■仕様変更箇所

<変更詳細> (写真: 刻印・外観例)

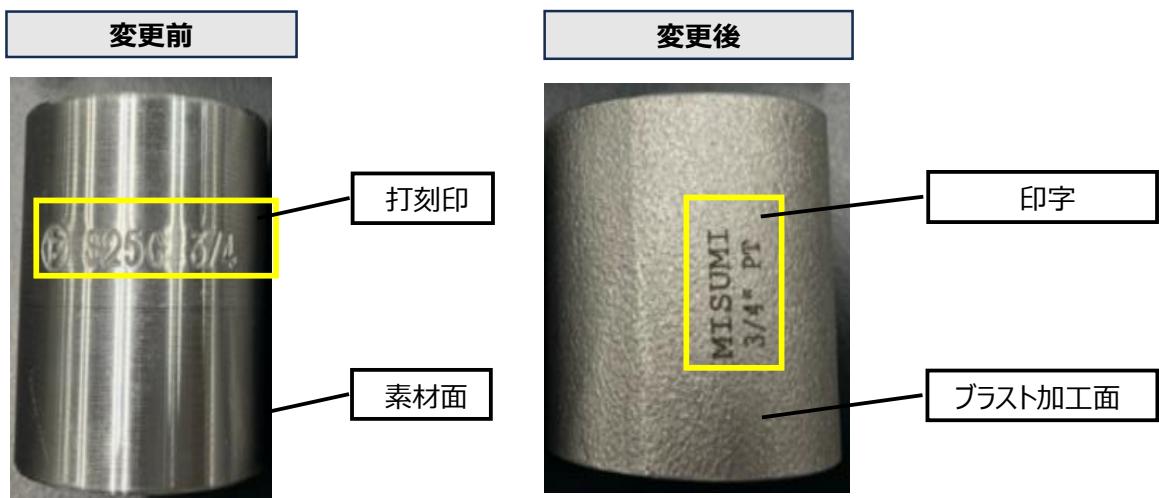
変更内容	TYPE	変更前	変更後
本体材質	SG□□□□□	S25C	S25C相当
	SU□□□□□	SUS304	SUS304相当
刻印	全タイプ	一部商品 打刻印	全商品 印字刻印
		素材面	blast加工面
外観			
梱包			梱包仕様変更詳細ご参照

外観統一の為、blast加工を施しています。機能上の変更はございません。
